Изменение № 1 ГОСТ Р 52134—2003 Трубы напорные из термопластов и соединительные детали к ним для систем водоснабжения и отопления. Общие технические условия

Утверждено и введено в действие Приказом Федерального агентства по техническому регулированию и метрологии от 17.11.2009 № 506-ст

Дата введения 2010-06-01

Рисунок В.6 — Эталонные кривые длительной прочности материала труб PVC-C Тип I

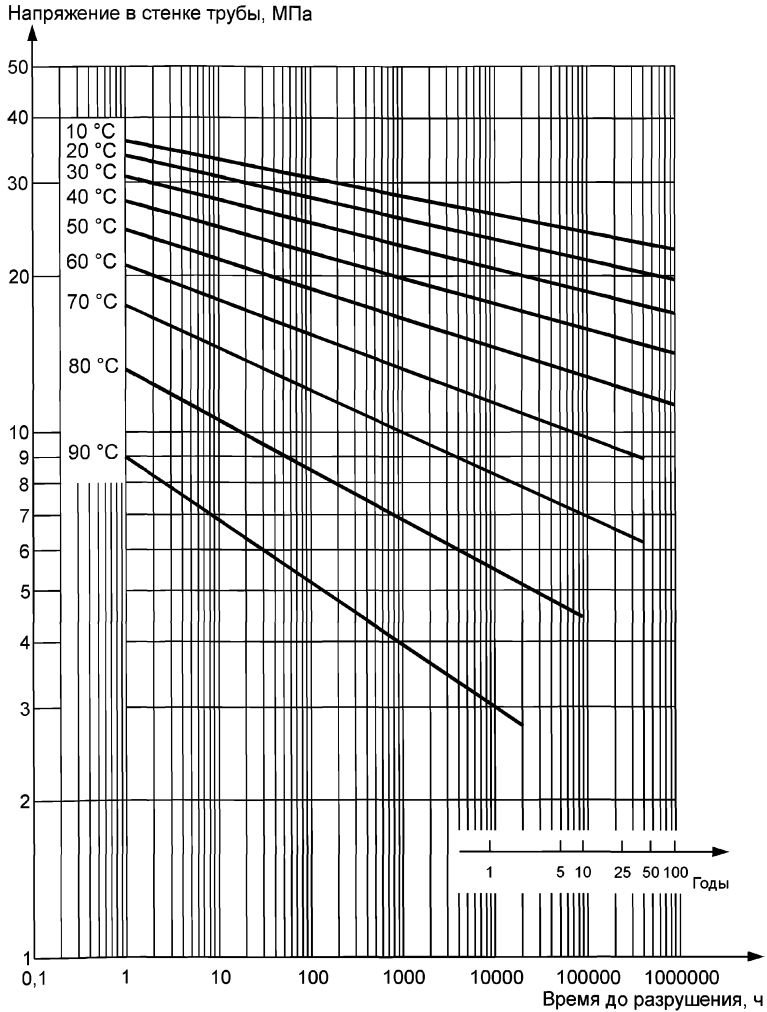
рисунки В.6, В.7, В.11 заменить новыми:

$$\lg t = -109,95 - \frac{21897,4}{T} \cdot \lg \sigma + \frac{43702,87}{T} + 50,74202 \cdot \lg \sigma,$$

где t — время, ч; T — температура, К; σ — напряжение в стенке трубы, МПа

Рисунок В.7 — Эталонные кривые длительной прочности материала фитингов PVC-C Тип I

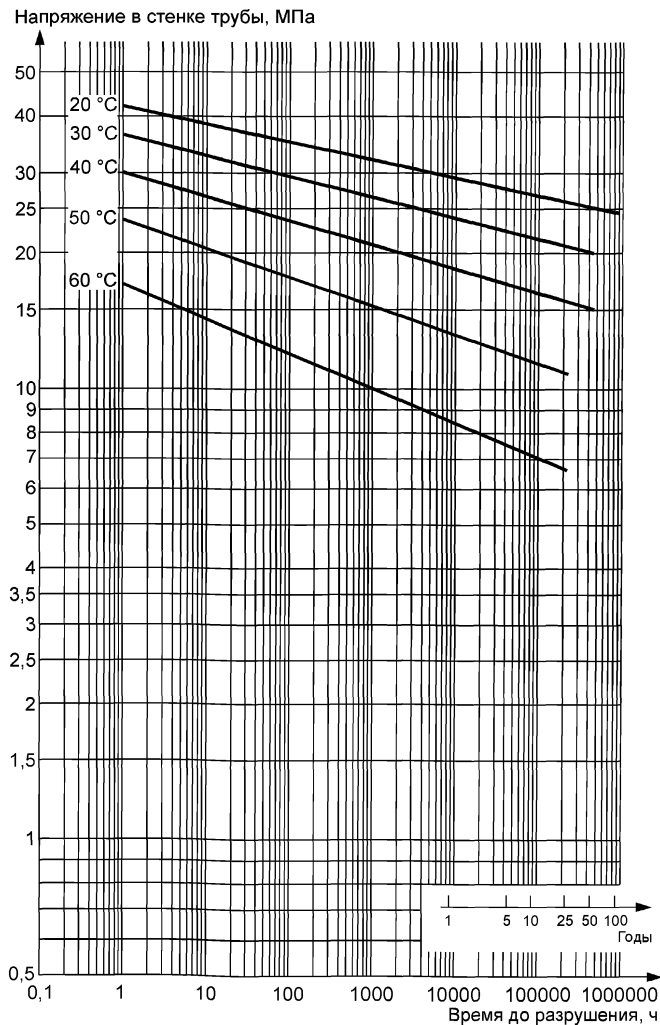
$$\lg t = -121,699 - \frac{25985}{T} \cdot \lg \sigma + \frac{47143,18}{T} + 63,03511 \cdot \lg \sigma,$$

где t — время, ч; T — температура, К; σ — напряжение в стенке трубы, МПа

Рисунок В.11 — Эталонные кривые длительной прочности PVC-U

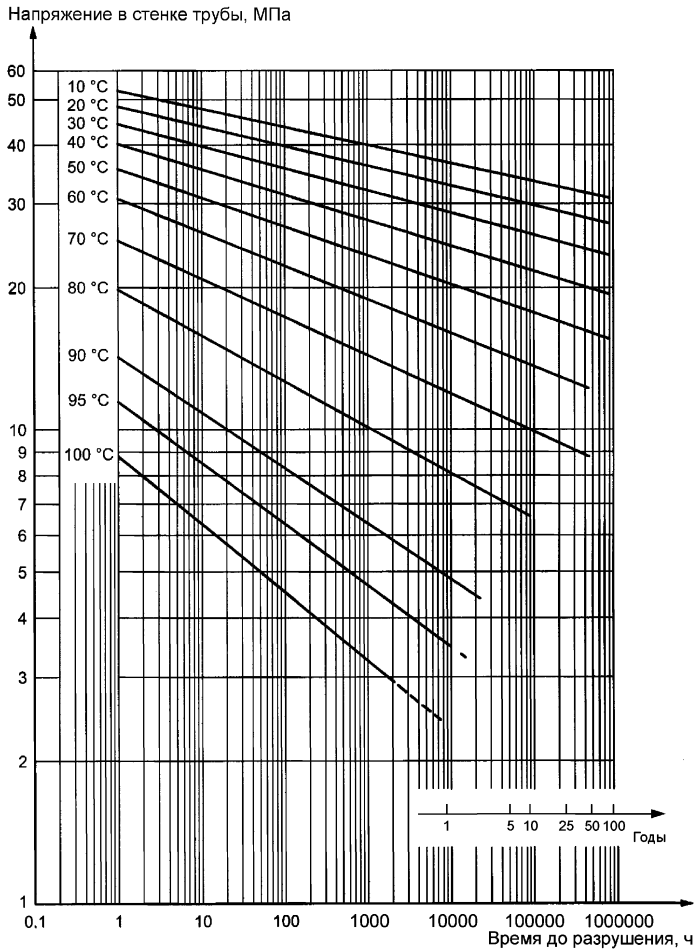
$$\lg t = -164,461 - \frac{29349,493}{T} \cdot \lg \sigma + \frac{60126,534}{T} + 75,079 \cdot \lg \sigma,$$

где t — время, ч; T — температура, К; σ — напряжение в стенке трубы, МПа

Рисунок В.12 — Эталонные кривые длительной прочности материала труб PVC-C Тип II

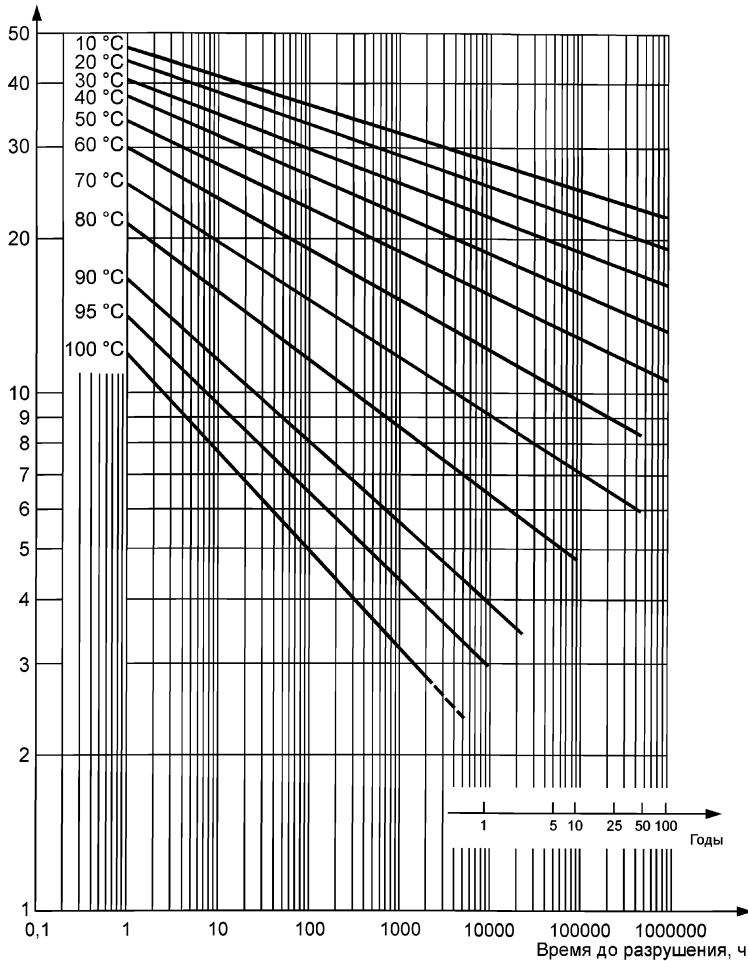
приложение В дополнить рисунками — В.12 — В.15:

$$\lg t = -115,839 - \frac{22980}{T} \cdot \lg \sigma + \frac{45647,94}{T} + 54,73219 \cdot \lg \sigma,$$

где t — время, ч; T — температура, К; σ — напряжение в стенке трубы, МПа

Рисунок В.13 — Эталонные кривые длительной прочности материала фитингов PVC-C Тип II

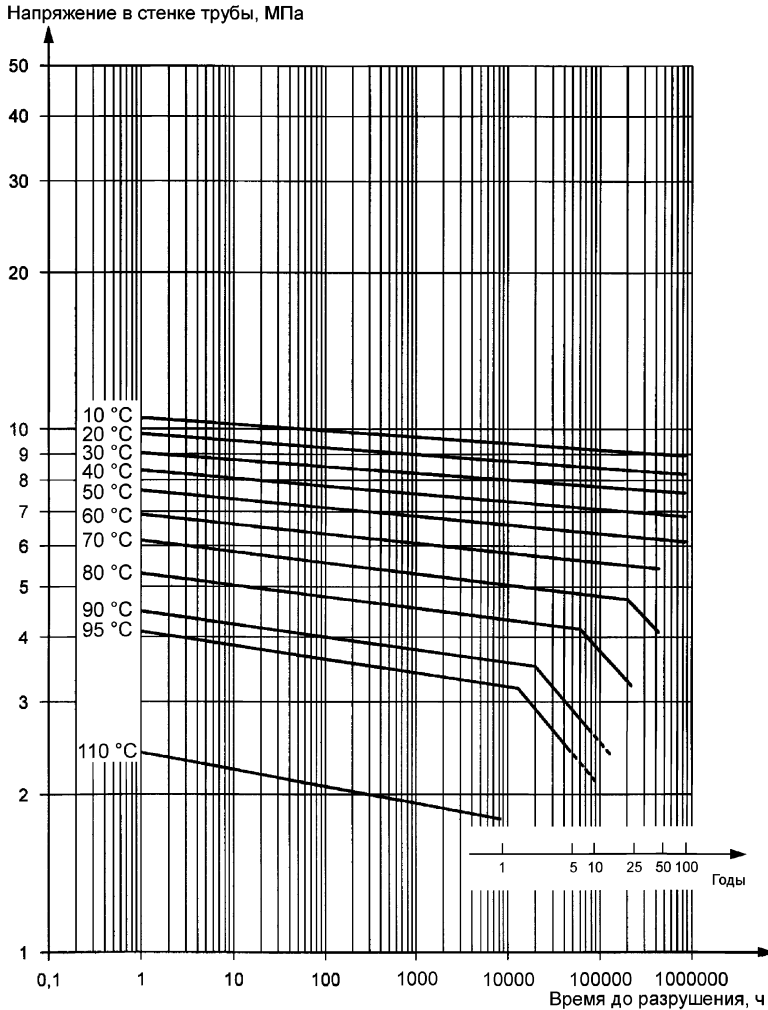
$$\lg t = -72,6624 - \frac{15253}{T} \cdot \lg \sigma + \frac{29245,14}{T} + 35,54 \cdot \lg \sigma,$$

где t — время, ч; T — температура, К; σ — напряжение в стенке трубы, МПа

Рисунок В.14 — Эталонные кривые длительной прочности PE-RT Тип I
(Продолжение см. с. 139)

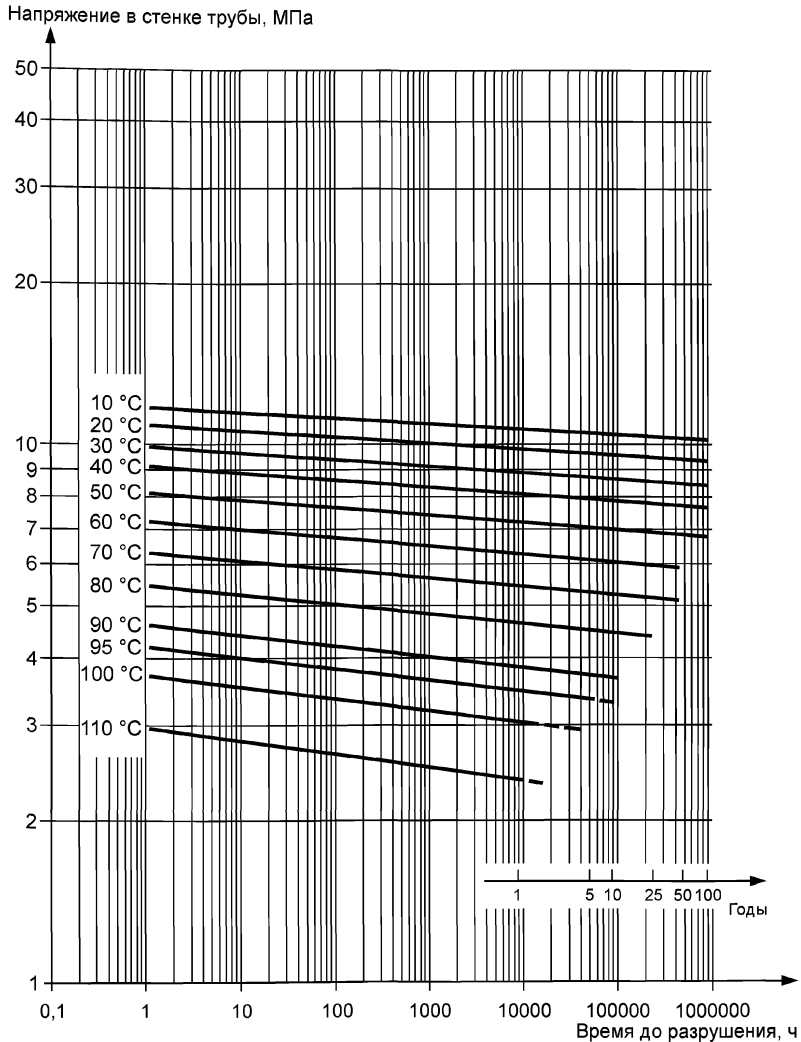
Левая часть ломаной: $\lg(t) = -190,481 - (58219,035/T) \cdot \lg(\sigma) + 78763,07/T + 119,877 \cdot \lg(\sigma)$.

Правая часть ломаной: $\lg(t) = -23,7954 - (1723,318/T) \cdot \lg(\sigma) + 11150,56/T$,
где t — время, ч; T — температура, К; σ — напряжение в стенке трубы, МПа
